Autorité environnementale

Avis délibéré de l'Autorité environnementale sur la modification du Canal Seine-Nord Europe (59-62-80)

n°Ae: 2015-48

Figure 4 : Tracé modifié du projet (en rouge). La bande de la DUP de 2008 figure en noir. Le Nord est à droite de la carte. Source : étude d'impact

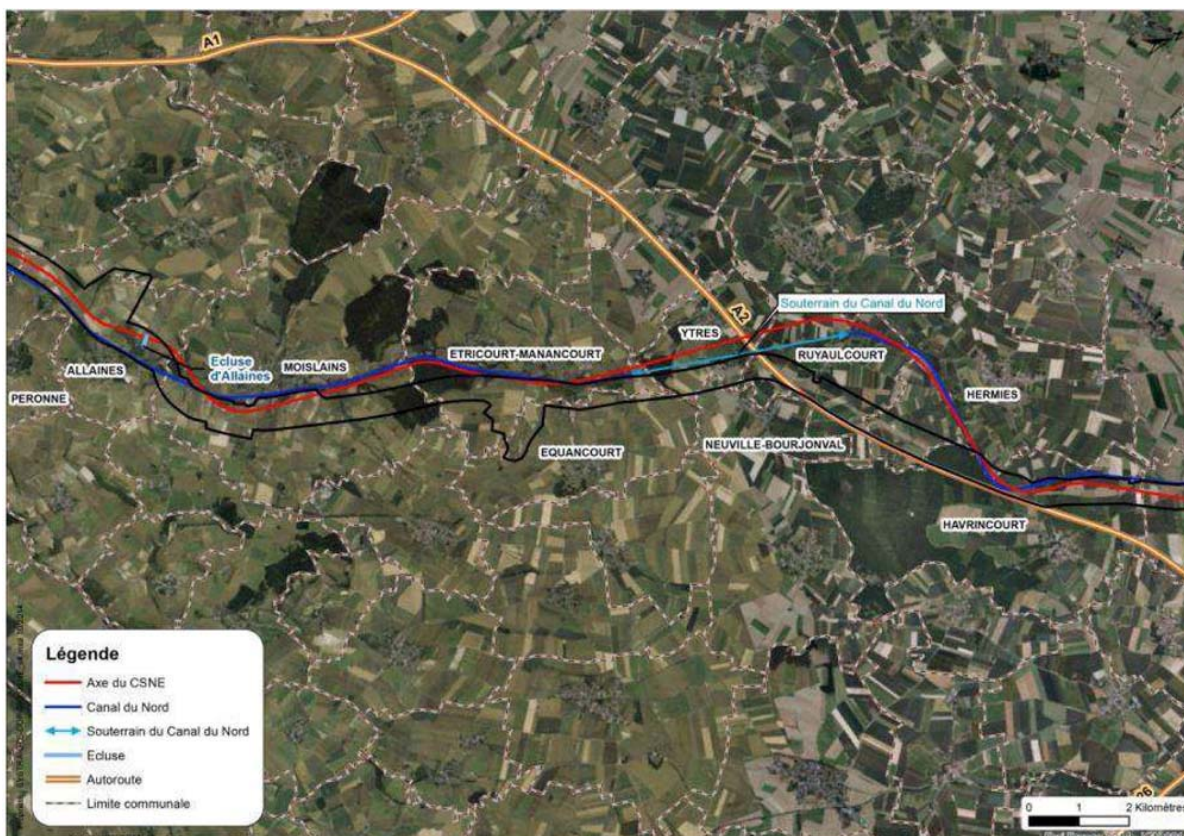
- l'étude d'impact signale que, sur cette partie, "*le tracé du nouveau canal est décalé vers l'est par rapport au tracé APS¹¹ tout en restant dans la bande de DUP. La modification de tracé a pour but d'optimiser le mouvement des terres*" : la modification du périmètre de la DUP n'y est pas explicitée clairement. En revanche, dans ce cas, comme dans le précédent, des cartes détaillées figurent dans la pièce 11 (atlas cartographique), ainsi qu'au début de la pièce 4. Il n'est néanmoins pas certain que les conséquences en aient été tirées de façon exhaustive pour tous les enjeux, dans tous les volets de l'étude d'impact au vu des cartes qu'ils comportent et des commentaires qu'ils contiennent ;

- **de délimiter plus clairement le tronçon couvert par la modification faisant l'objet du dossier et faire porter l'étude d'impact au moins sur ce tronçon ;**
- **de présenter les caractéristiques de toutes les composantes du projet, y compris à l'extérieur du tronçon, en les comparant systématiquement à la situation sans le canal (état actuel) et avec le scénario prévu par la DUP ;**
- **plus particulièrement, de présenter comme composantes du projet l'ensemble des modifications apportées au canal du Nord.**
